改善箇所説明図

左ハンドル車で説明

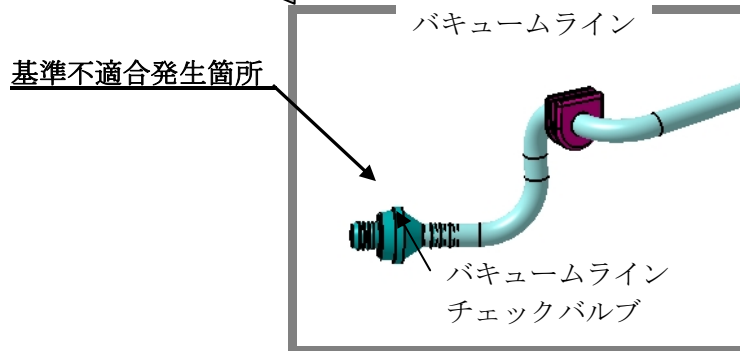
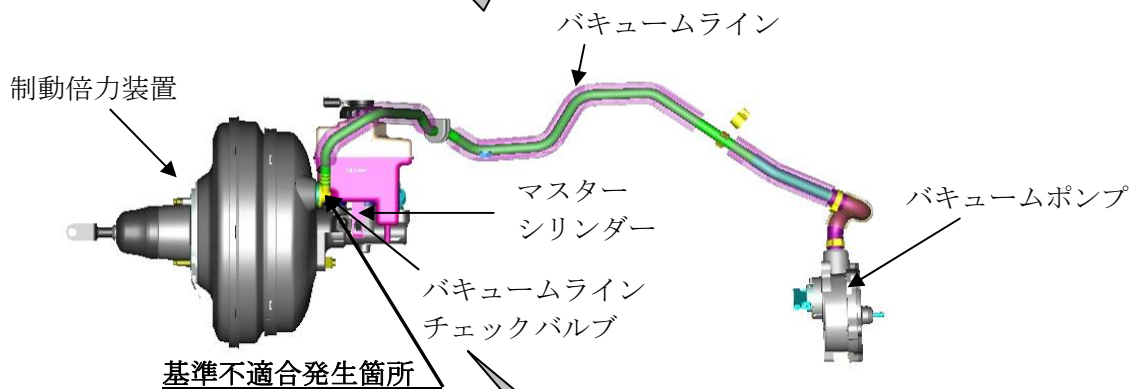
制動倍力装置のバキュームラインに装着されているチェックバルブの材質が不適切なため、密閉不良が起こりバキュームポンプから霧化したエンジンオイルが制動倍力装置に浸入し、内部ダイヤフラムが損傷することがある。そのため、当該倍力装置の気密性が保持できなくなり、最悪の場合、制動停止距離が長くなるおそれがある。

全車両、バキュームラインを対策品と交換する。また、制動倍力装置へのエンジンオイル浸入の有無を点検し、エンジンオイルの浸入があった場合は、バキュームポンプ、制動倍力装置及びブレーキマスターシリンダーを新品と交換する。

識別：右ストラットタワーに黄色ペイントを塗布する。
